改善箇所説明図

基準不適合発生箇所

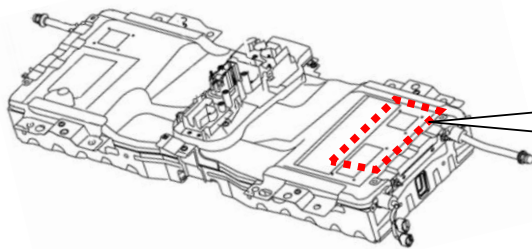
リチウムイオンバッテリーコントローラにおいて、制御プログラムが不適切なため、バッテリー充電状態を正確に把握できなくなることがある。そのため、メーターに表示されているリチウムイオンバッテリー残量計が増減をくりかえし、そのままの状態で行を続けると、e-POWERシステム警告灯が点灯し、最悪の場合、バッテリー残量不足と誤判定されることで駆動用モータへの出力を停止し、走行不能に至るおそれがある。

全車両、リチウムイオンバッテリーコントローラの制御プログラム部番を確認し、対象のものは対策プログラムに書き換える。
